静止気象衛星（GMS）の打上げ
結果の評価について（報告）

宇宙開発委員会技術部会

昭和 53 年 4 月 14 日

はじめに

図 2 VISSR の構造

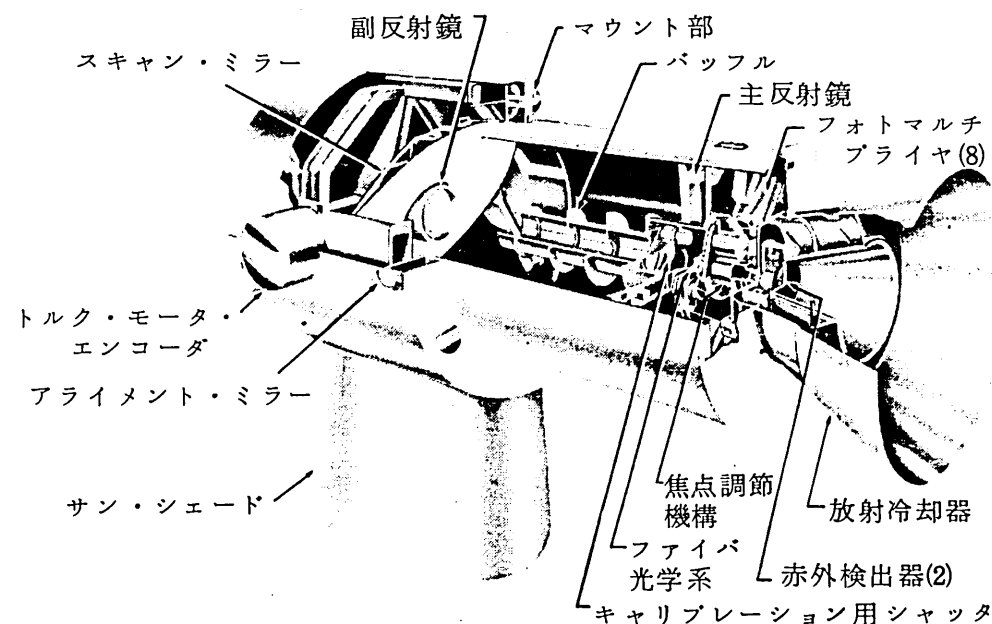
本衛星では、雲画像を撮影する主観測機器VISSRが、図2のようにミラーの機械的移動によってスキャンする構造となっている。従って、本衛星の設計に当たっては、ミラーの移動に伴って生ずるニューテーションをできるだけ早くおさえることが要求され、世界で始めてアルコール充てんのフープ状ダンバを用い、その中心を衛

図3 ニューテーションダンパの位置
(ダンパを含む平面について)

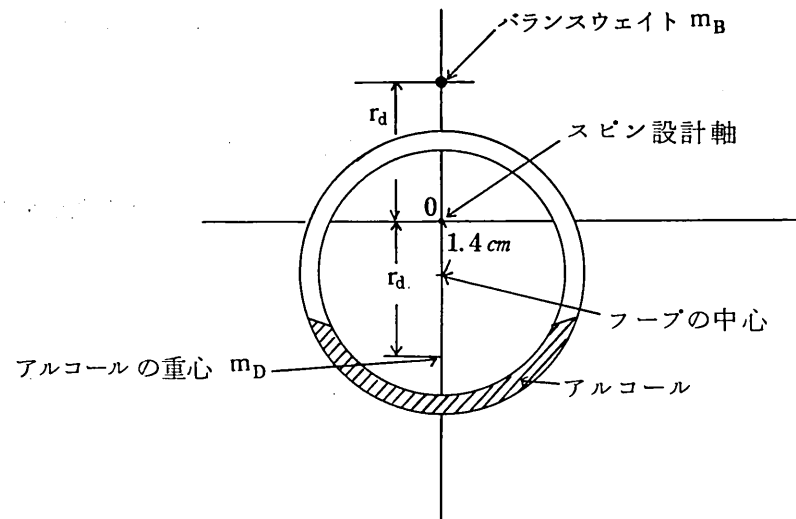
星の設計軸から約 1.4 cm ずらして衛星に取り付けることとした。本衛星のダイナミックバランスは、地上において衛星の推進薬であるヒドラジンを充てんしない状態で確認されたが、ずれの解析の結果、軌道上においてはヒドラジンが 3 個の推進薬タンク間でニューテーションダンパとの相互作用によって移動を生じるため、タンクのヒドラジン残量が当初の量の 3 ~ 4 % となるまでの寿命期間の大部分においてスピン軸のずれが生じることが判明した。

また、このシステムが始めて開発されるものであるため、当初の仕様書において、ニューテーションダンパの直径が 79.0 ± 0.25 インチ (200.7 ± 0.64 cm)、衛星本体への取付け中心設定精度が ± 0.07 インチ (± 0.18 cm) となっており、ダンパの中心に対して、衛星の設計軸から約 1.4 cm ずれた点を中心に約 0.5 cm の半径の円の中に置くというように大きな許容範囲を与えてあったことが、衛星にインバランスをもたらした一因であると考えられる。

今後のスピン軸のずれの動向については、フープ状ニューテーションダンパの製作の際の真円度、直径及び衛星本体への取付け精度が確定できないことから、単一には定まらない。しかし、現在のデータを基にパラメータを仮定して計算を行い、ヒドラジン残量の変化によるスピン軸のずれの予測を行った結果によると最悪条件においても4度を越すことは殆んどないものと考えられる。

図4 リアクション・コントロール配置図

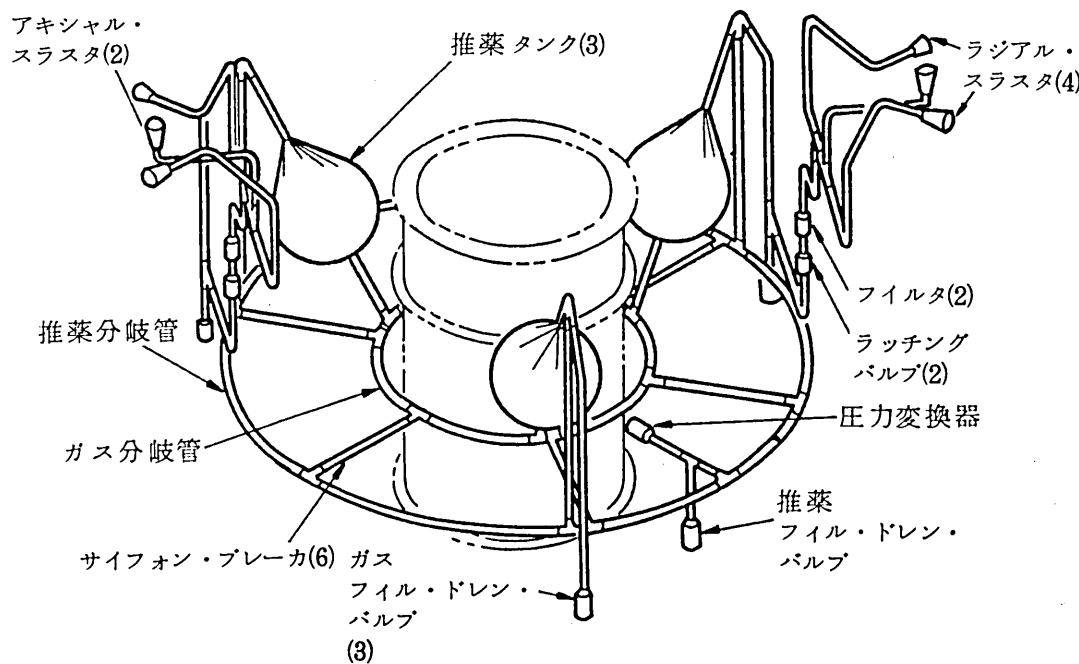
ため、ヒータを取り付けている。このヒータは図 4 の推進系の燃料配管部分にのみ巻きつけられており、このヒータを ON にした際の熱勾配によって、タンクに 14 グラム程度のヒドラジンの往復運動が生じ、これがスピン軸のずれに変動を招来している可能性が強いと考えられる。

スピン軸のずれの変動は、前述のとおりヒドラジン凍結防止用ヒータの使用と密接に関連しており、これを使用しない限り発生しない。

スピン軸のずれの変動によっては、VISSR視線方向が変動するため、取得画像に歪みが生ずるが、ヒータを使用する可能性のある日蝕の総合計時間が年間80時間程度しかなく、かつ、予測される日蝕以前にヒドラジンを必要とする運用を行えば日蝕期間中にはヒータをONにしなくても済むので、GMSの運用には支障を与えないと考えられる。

図5 光電子増倍管とその電源構造図 (VISSR センサ)

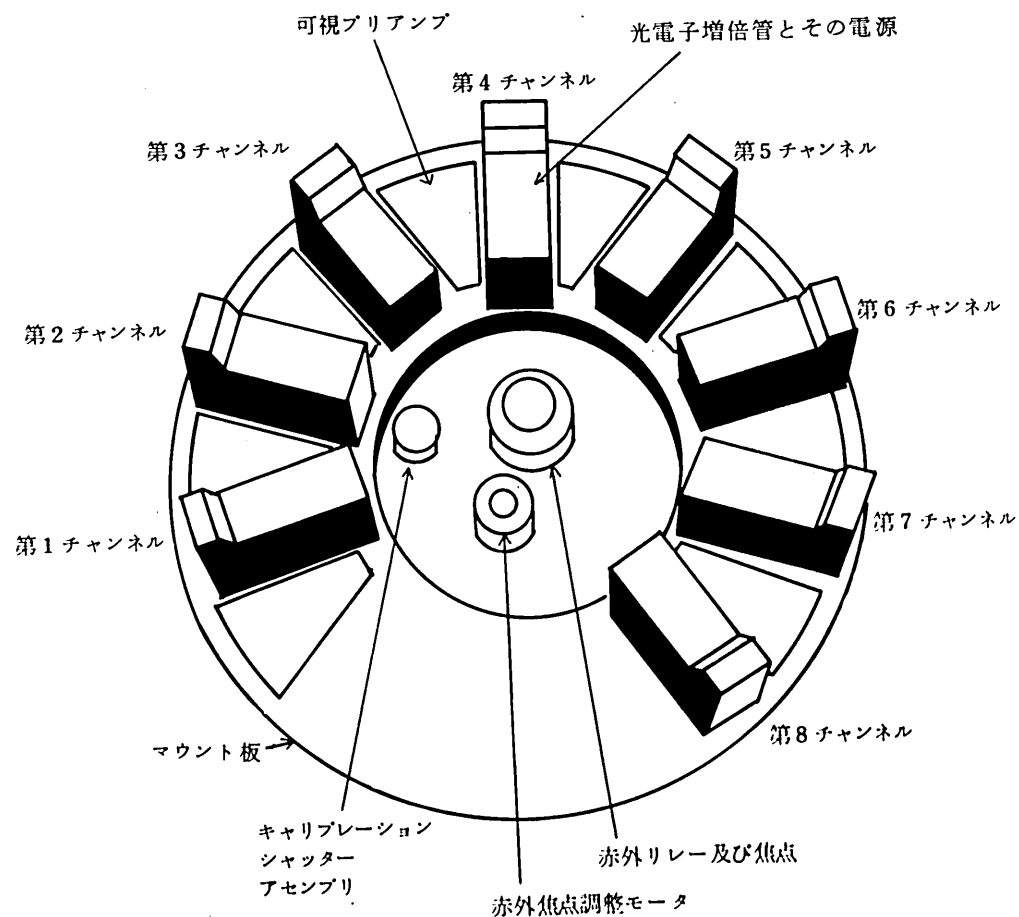
光電子増倍管は、センサでピックアップされた光エネルギーを電気変換し、これを増幅するものであり、この際の電源電圧は-1.1 kVを要する。この構造は図5のようになっており、光電子増倍管とその電源をチャンネル毎にセットとして微小な形状にまとめ、第1から第4までのチャンネル及びこれらの予備チャンネルである第5から第8までのチャンネルの合計8セットがマウント板上にのせられている。この高圧電源の配線には、マイラー絶縁材をそう入するなどの必要な方法は講じているが、微小な形状にまとめたことによりコロナ放電が生じ、電圧の低下を招来したものと考えられる。

前述のとおり、不具合の発生した第4チャンネルは第8チャンネルに、また、第6チャンネルは第2チャンネルにそれぞれ切り替えられて運用されているので現時点においては何らの支障を生じていない。

初の仕様値0.5を満足している。これは、光電子増倍管の電源にコロナ放電が生じやすいことが地上テストにおいて判明したため、先に述べたように第1から第4までのチャンネル(Aグループ)に対応して第5から第8までの予備チャンネル(Bグループ)を設け、AグループとBグループの中から適宜組み合わせて、可視4チャンネルを使用しうるよう適切な措置がなされていたことによる。

今後の衛星開発に当たっては、今回のような適切な措置を講じるとともに、高圧電源の製作、試験法等に細心の注意を払う必要がある。
